**POŽADAVKY NA SESTAVU
ZÁCHYTNÉ VANY PRO NEZASTŘEŠENÉ
TRAFOSTÁNÍ BETONBAU
PRO TRANSFORMOVNU
LIPNICE**

Název stavby:	TR Lipnice – obnova transformovny
Místo stavby:	TR 110/22 kV LIPNICE, 373 12 Jílovice u Trhových Svinů
Datum zpracování:	17-02-2022
Vypracoval:	Ing. Zdeněk Matoušek
Číslo stavby:	1020002421

Cílem tohoto dokumentu je definování dodatečných požadavků na provedení trafostání (záchytné vany pro nezastřešené trafostání).

Vzhledem k technickým změnám a novým požadavkům, které nastaly po 5.11.2020 (poslední nabídka) a během dokončovacích projekčních prací bychom chtěli požádat o aktualizaci nabídky z 5.11.2020, do které budou zahrnuty níže uvedené a zaznamenané změny.

1.7.1 Přemístění přípravy pro hladinový snímač

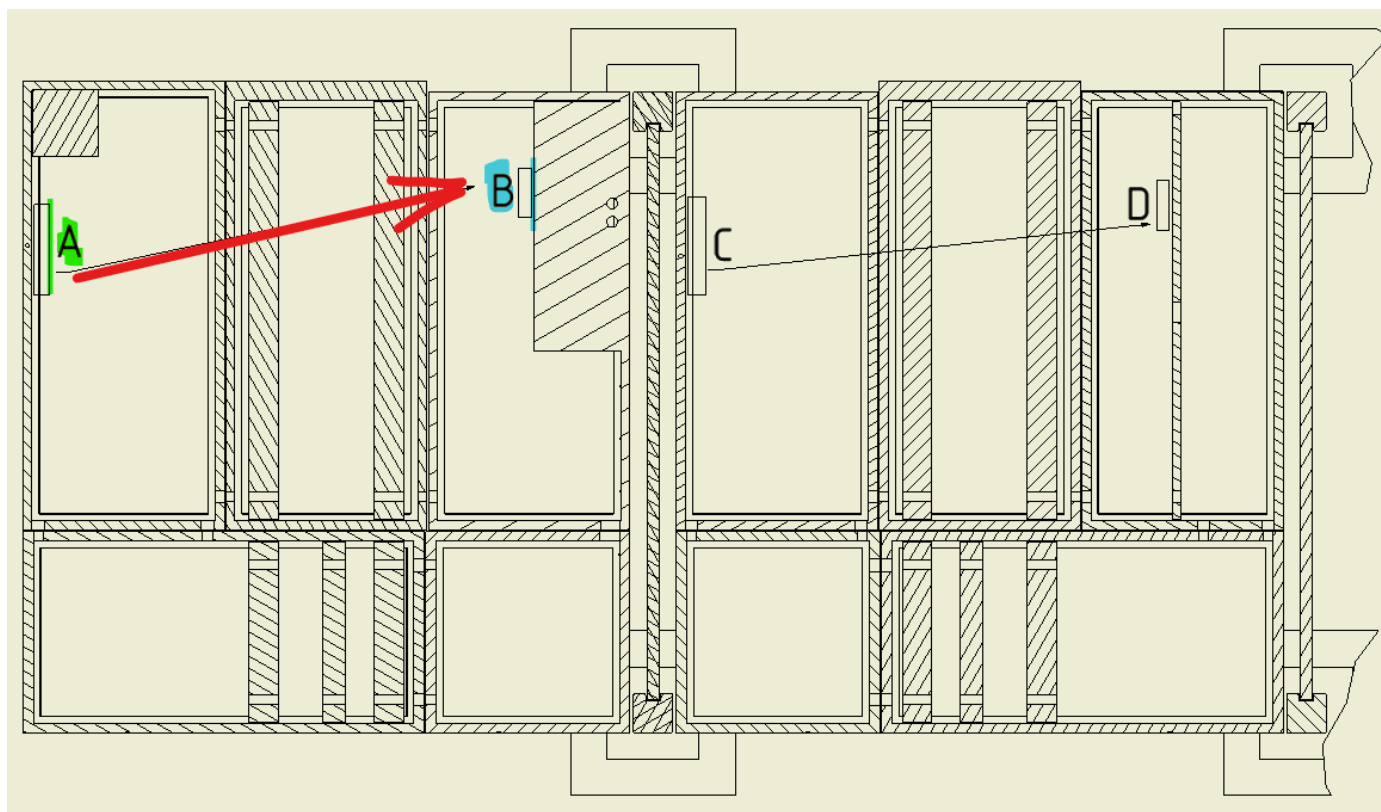
Přemístit sestavu komponent pro hladinový snímač z místa „A“ vany č. 1 nově do vany č.3 místo „B“ viz obrázek níže.

1.7.2 T101 vana 1. AW3066

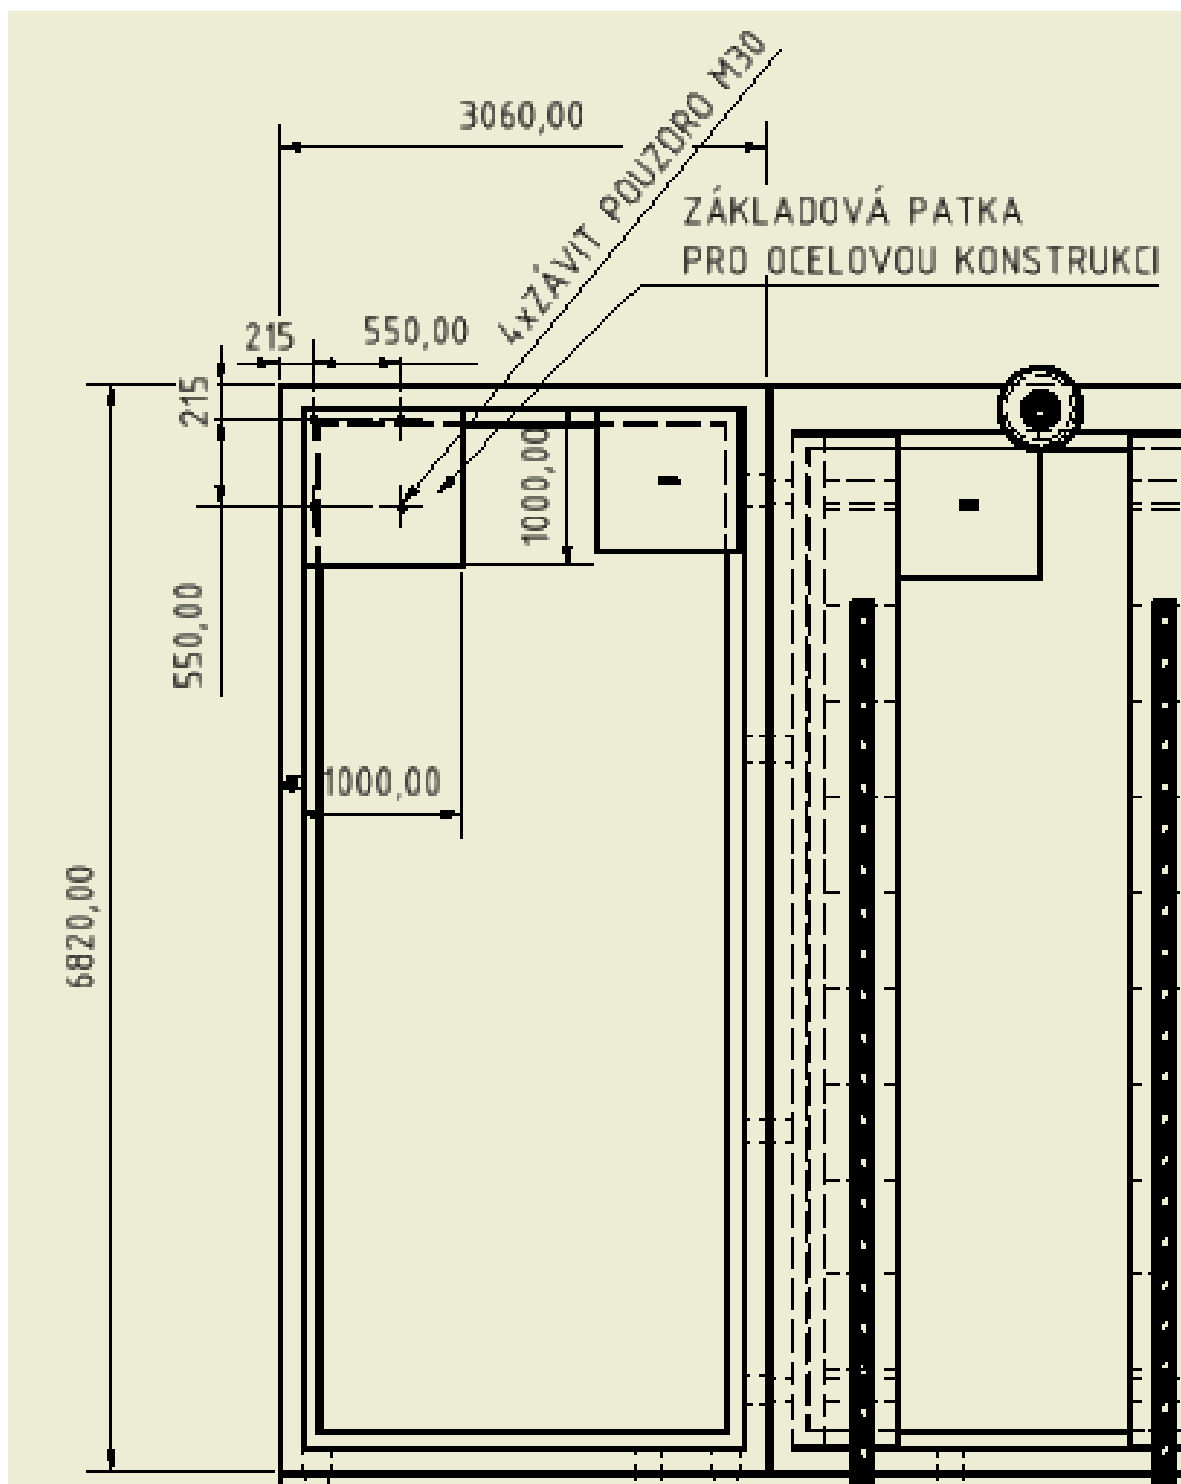
- Prodloužení délky vany 1 z původní délky 6660 na 6820 mm (stejná délka jako vedlejší vana 2.AW3066)

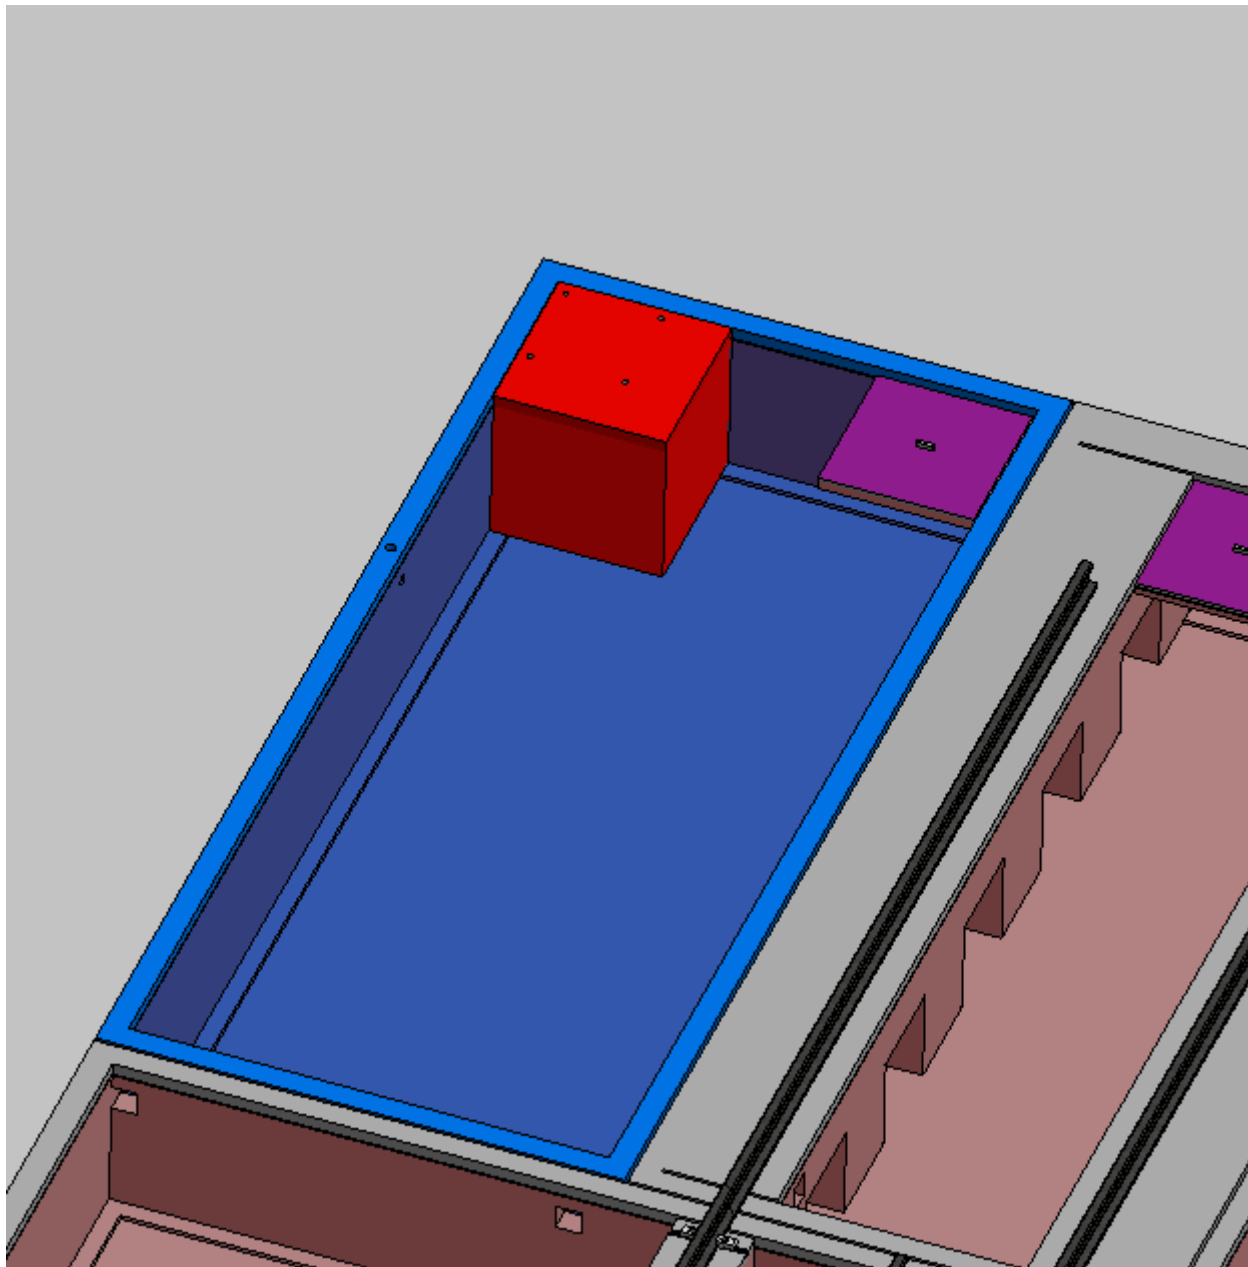
- Doplnění základového hranolu pro zakotvení ocelové konstrukce
- 4 x závitové díry M30 – ROZTEČ 550x550. Základový hranol pevně umístěn uvnitř vany (přivařen prostřednictvím nerez komponentů). Umístění závitových děr dle zakótování výše.

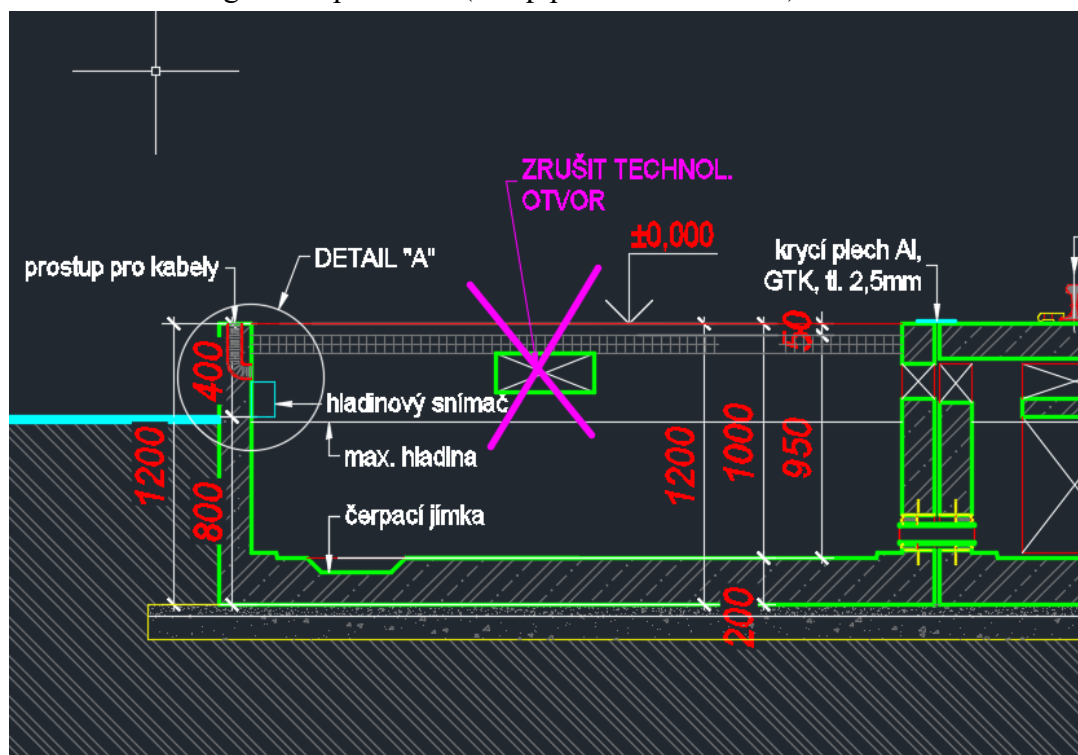
- Zrušení technologického průchodu (vstup pomocné kabeláže) viz obrázek níže

1.7.4 T101 vana 3. AW3066

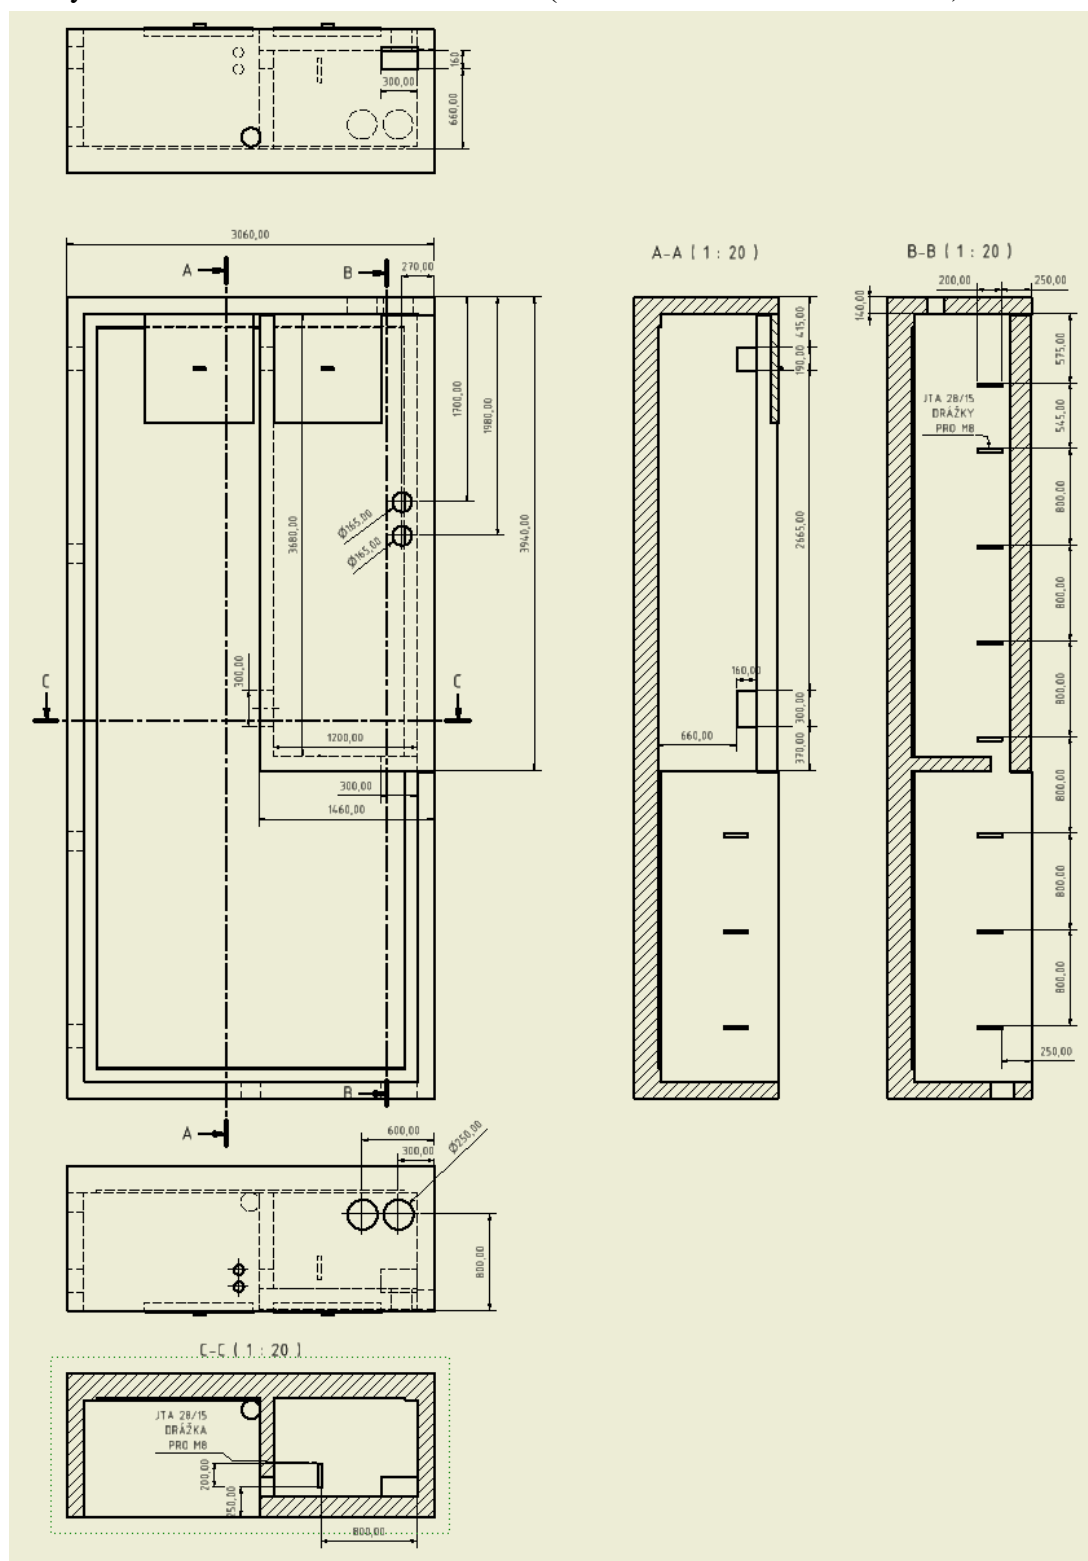
- Vytvoření suchého kabelového kanálu (vnitřní rozměr 3680x1200 mm)

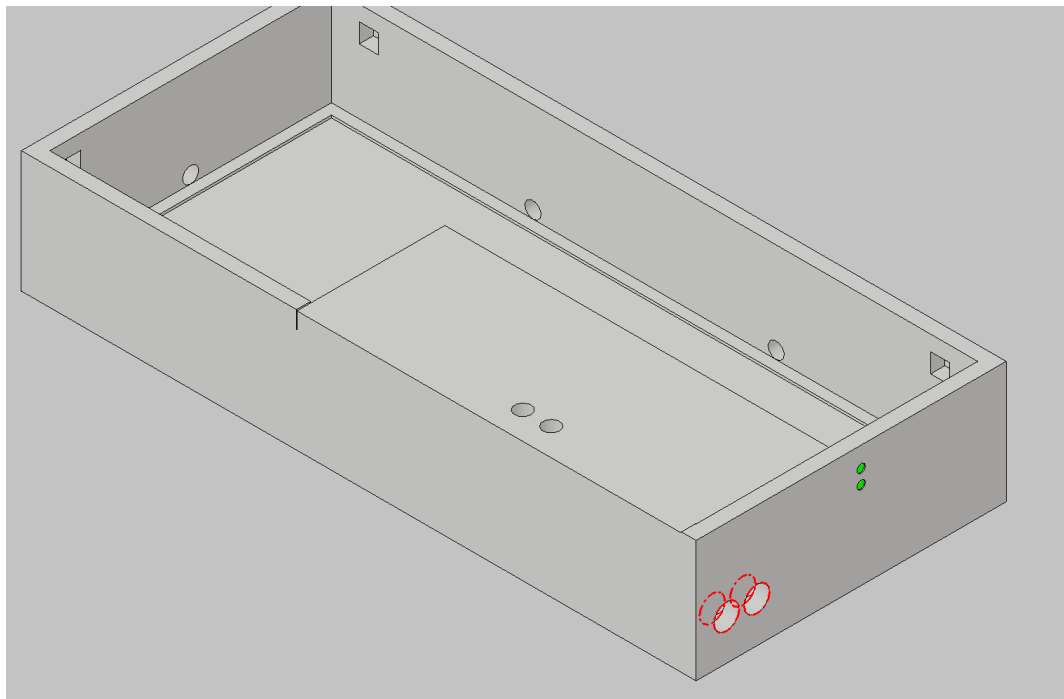
- Vytvořit průchod pro pomocnou kabeláž (pažnice Hauff technik 2x HRD 250 FU/140)

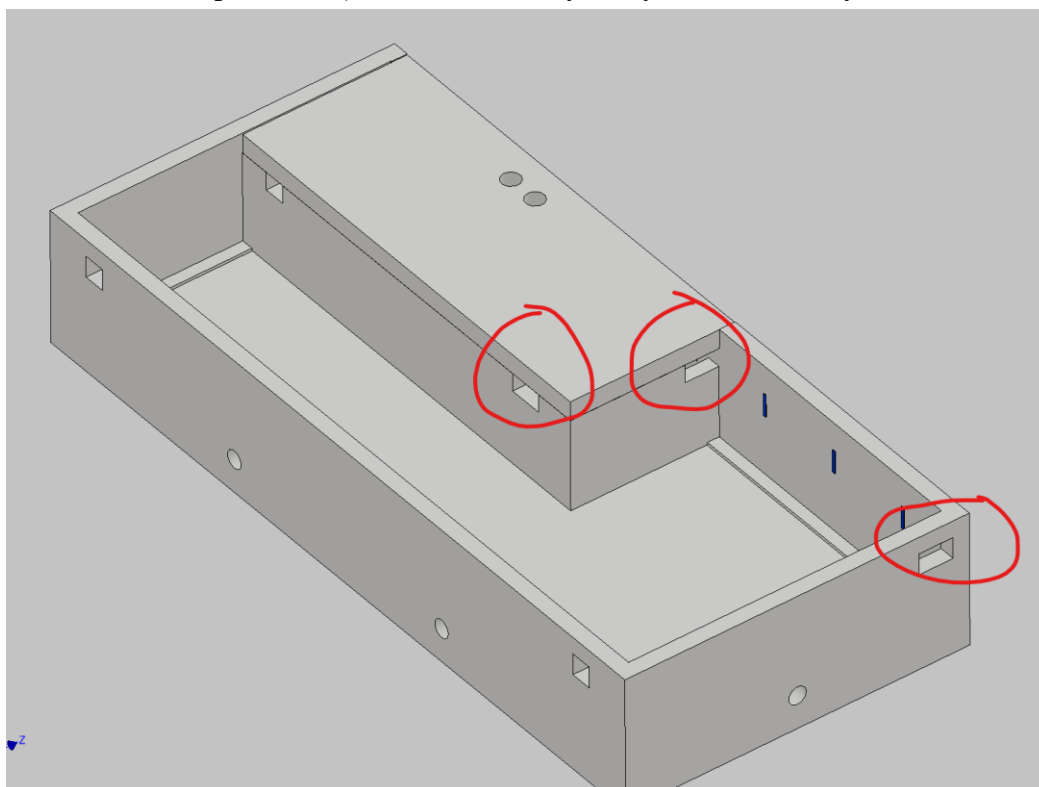
- V nově vzniklé stěně suchého kabelového kanálu vytvořit 2 x nový technologický přístup 300 x 160 mm pro NKS (nosné kabelové systémy) kabelové koryto 250x150 mm

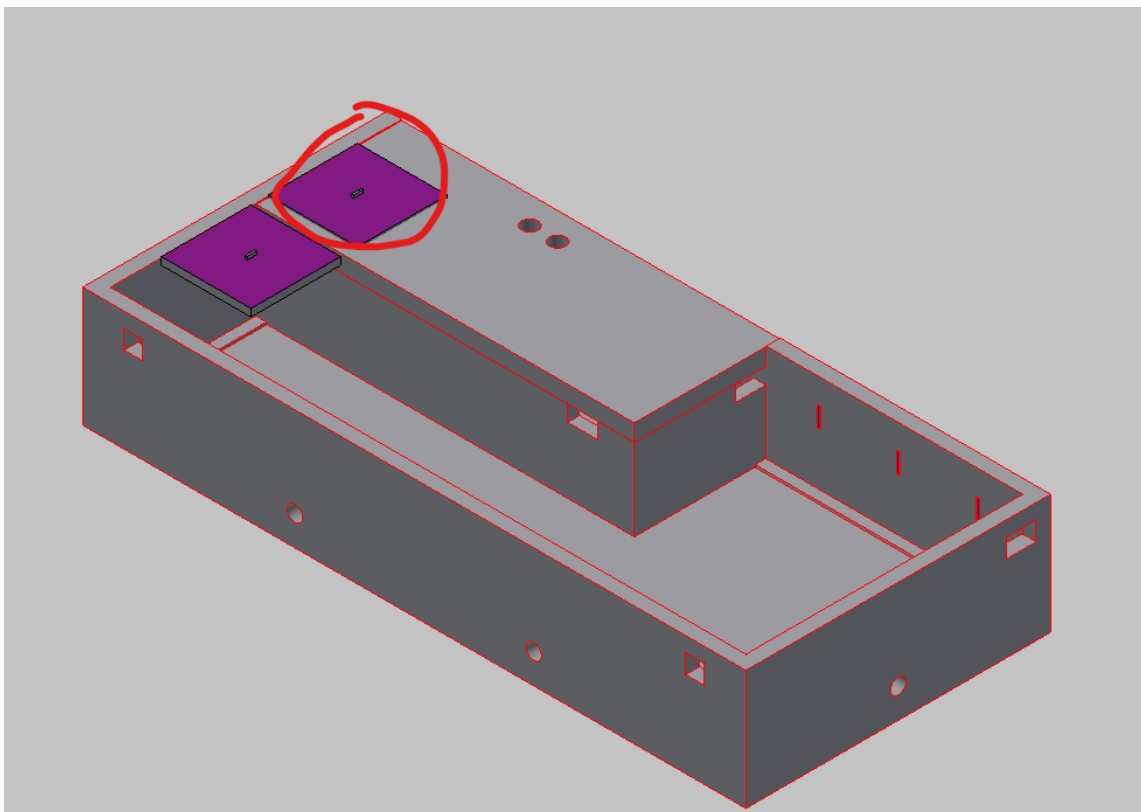
- Revizní vstup-poklop do prostoru suchého kab. kanálu

- JTA drážky pro konzoly NKS

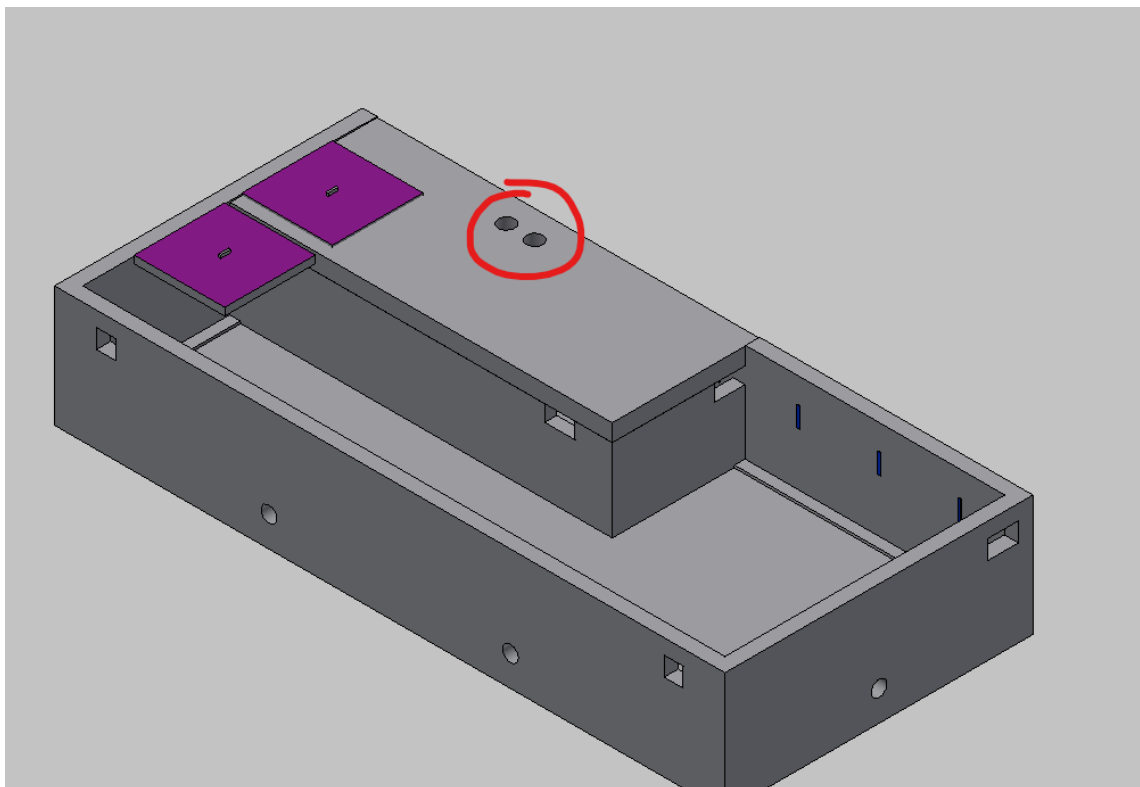
- Otvor v betonovém záklopu suchého kabelového prostoru – rozměr 2x průměr 165 mm

- Průchod ve zhašecím roštu pro kabeláž
